**OGGETTO: PROVVEDIMENTO DI ESCLUSIONE PROCEDURA DI VALUTAZIONE
IMPATTO AMBIENTALE AI SENSI DELL'ART. 19 D.LGS. 152/2006
DITTA: VF S.P.A.
PROGETTO: INCREMENTO DELLA CAPACITÀ MASSIMA DI TRATTAMENTO DEL-
L'IMPIANTO DI RECUPERO RIFIUTI
LOCALIZZAZIONE VIA MAZZINI N. 42/A – ALTAVILLA VICENTINA**

VF S.p.A. PARERE N. 01/2023

Oggetto: Incremento della capacità massima di trattamento dell'impianto di recupero rifiuti.

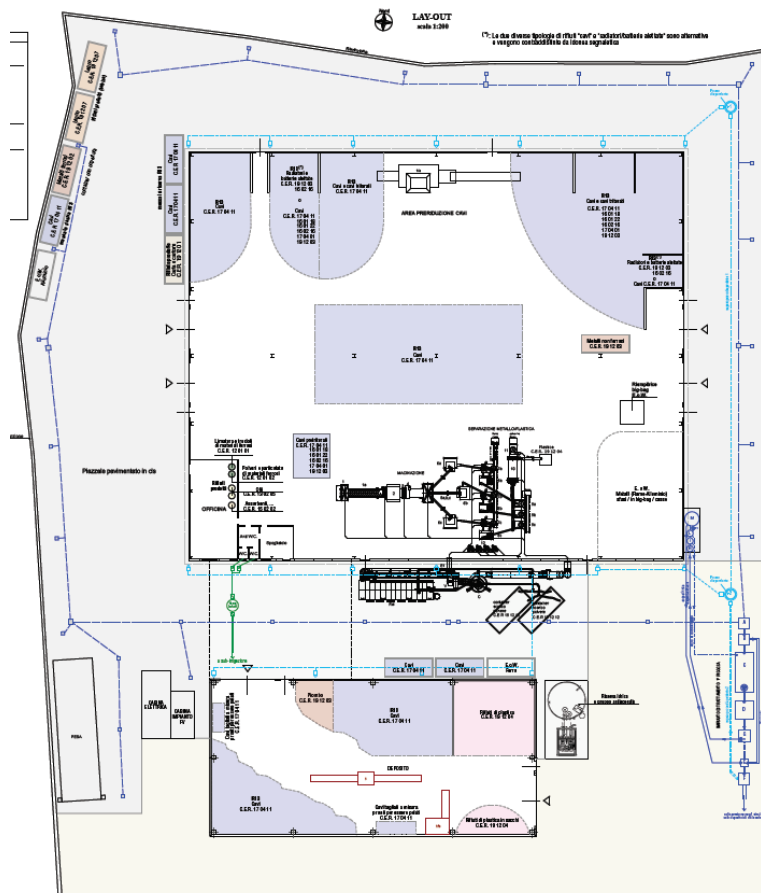
Non si ravvisano particolari elementi che evidenzino impatti aggiuntivi e significativi sull'ambiente determinati dall'intervento.
